<b>Title - Sujet</b> CAMION À PLATE-FORME AVEC GRUE	
<b>Solicitation No. - N° de l'invitation</b> F2519-160015/A	<b>Amendment No. - N° modif.</b> 002
<b>Client Reference No. - N° de référence du client</b> F2519-160015	<b>Date</b> 2016-11-28
<b>GETS Reference No. - N° de référence de SEAG</b> PW-\$\$HP-923-71784	
<b>File No. - N° de dossier</b> hp923.F2519-160015	<b>CCC No./N° CCC - FMS No./N° VME</b>
<b>Solicitation Closes - L'invitation prend fin</b> <b>at - à 02:00 PM</b> <b>on - le 2016-12-16</b>	
<b>Time Zone</b> Fuseau horaire Eastern Standard Time EST	
<b>F.O.B. - F.A.B.</b> <b>Plant-Usine:</b> <input type="checkbox"/> <b>Destination:</b> <input checked="" type="checkbox"/> <b>Other-Autre:</b> <input type="checkbox"/>	
<b>Address Enquiries to: - Adresser toutes questions à:</b> Martin, Erik	<b>Buyer Id - Id de l'acheteur</b> hp923
<b>Telephone No. - N° de téléphone</b> (873) 469-3318 ( )	<b>FAX No. - N° de FAX</b> ( ) -

CETTE MODIFICATION **002** À L'INVITATION EST ÉMISE POUR AFFICHER LES QUESTIONS ET RÉPONSES #1 À #22 AINSI QUE L'ANNEXE A – SPÉCIFICATIONS – CAMIONS À PLATE-FORME AVEC GRUE (RÉVISÉE LE 23 NOVEMBRE 2016).

**Invitation #F2519-160015/A**  
**Camion à plate-for

Photo reliée aux réponses #2 et #6

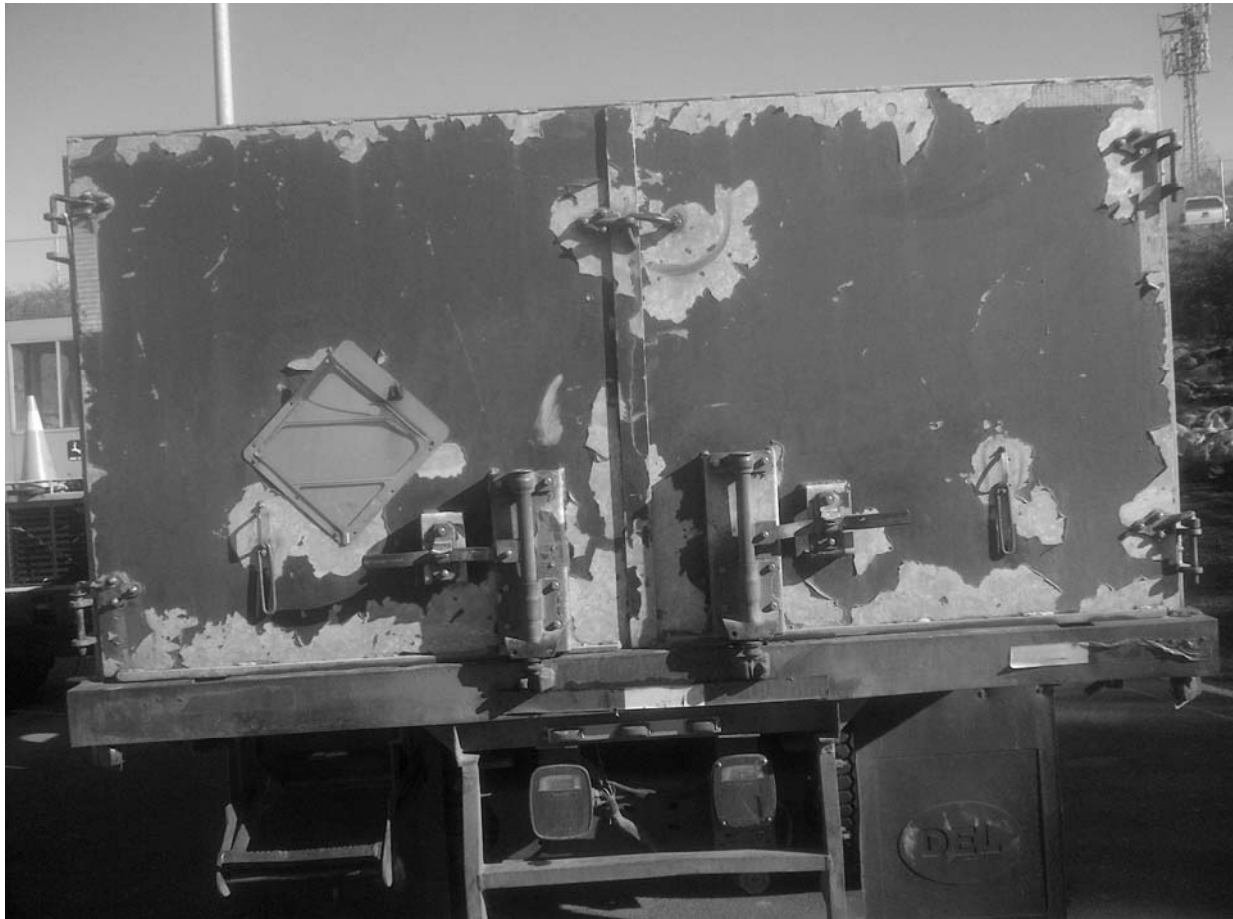
<b>Q #</b>	<b>Questions en français</b>	<b>Réponses en français</b>	<b>Modifie Specs?</b>
1	<b>Question :</b> Je veux vérifier si vous accepteriez un moteur 475 HP et couple de 1 700 lb-pi?	Non. 500 HP et plus.	
2	<p>2.12 Zone du caisson 2.12.2 Les parois latérales et arrière doivent avoir une hauteur minimale de 1,22 m (48 po), être amovibles, et être dotées de portes arrière battantes. La longueur maximale d'une section est de 1,22 m (48 po).</p> <p><b>Questions :</b> Qu'est-ce qu'une paroi de caisson? Est-ce qu'on les appelle normalement supports latéraux? Puisque les supports latéraux en aluminium ne sont pas disponibles sur le marché, pourriez-vous fournir des photos de la conception actuelle ou un numéro de pièce du fabricant à titre de référence? Avez-vous besoin d'un endroit pour ranger les parois de caisson sur le camion lorsqu'elles ne sont pas installées?</p>	Voir les photos en pièce jointe pour visualiser les parois de caisson actuelles. Lorsqu'elles sont retirées, les parois de caisson ne nécessitent pas d'espace de rangement supplémentaire sur le camion.

4	<p>2.12.5 Les supports doivent être situés à une distance d'au moins 50,8 cm (20 po) de l'arrière ou de l'avant du caisson.</p> <p><b>Questions :</b> Quel type de supports et qu'est-ce qu'un caisson?</p>	Aucun support n'est nécessaire, un caisson est une boîte.	
5	<p>2.12.6 Ne doit pas nuire à l'assujettissement de la cargaison.</p> <p><b>Questions :</b> Mêmes questions pour les sections 2.12.5 et 2.12.6.</p>	Les compartiments de rangement ne peuvent pas nuire à l'assujettissement de la cargaison.	
6	<p>2.12.7 Portes en aluminium arrière avec crochets d'embrasse. Tous les panneaux latéraux doivent être en aluminium et amovibles.</p> <p><b>Questions :</b> Devons-nous nous reporter à la section 2.12.2? Est-ce que les panneaux de caisson sont semblables aux supports latéraux de la plate-forme? Veuillez fournir des photos d'échantillons ou des photos des camions actuels ou du fabricant à titre de référence. Pourrions-nous installer un poteau solide à chaque angle à l'arrière pour tenir les portes arrière.</p>	Voir la photo ci-jointe des parois et de portes de caisson actuelles. Des poteaux solides ne peuvent être installés aux angles. Les portes sont fixées aux parois du caisson.
